From 5.1, 2,5.1, 2, e 5.1, 2, e @devrieswerkendam.nl>
Subject **FW: Cascobouw Ketelhuis**
To 5.1, 2, e 5.1, 2, e <5.1, 2, e @amsterdam.nl>
Cc 5.1, 2, e 5.1, 2, e @vandenbiggelaar.nl>
Date August 22, 2025 at 4:25:08 PM CEST

Van: 5.1, 2,5.1, 2, e
Verzonden: woensdag 20 augustus 2025 11:15
Aan: 5.1, 2, e @amsterdam.nl
CC: 5.1, 2, e 5.1, 2, e@vandenbiggelaar.nl>
Onderwerp: Cascobouw Ketelhuis

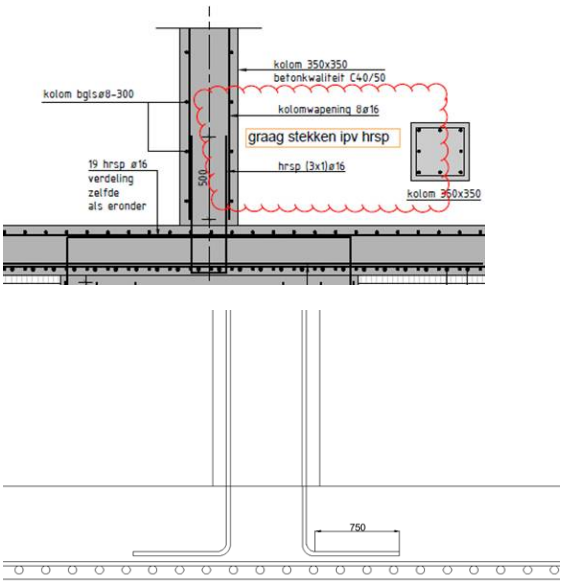
1) De beugels van de randbalken zijn opgedeeld in een beugel met een losse haarspeld in plaats van een gesloten beugel dit ivm het kunnen plaatsen van de wandstekken;

2) In verband met het conflict tussen de (wand)stekken uit de vloer en de wapening van de holle wanden zijn de stekken anders ge-maatvoerd zie tekening " DVA-CIV-TEK-UO-501-502-503 controle stekken met wanden "

3) De wapening vloer /kolom is gewijzigd van een haarspeld naar lossen stekken
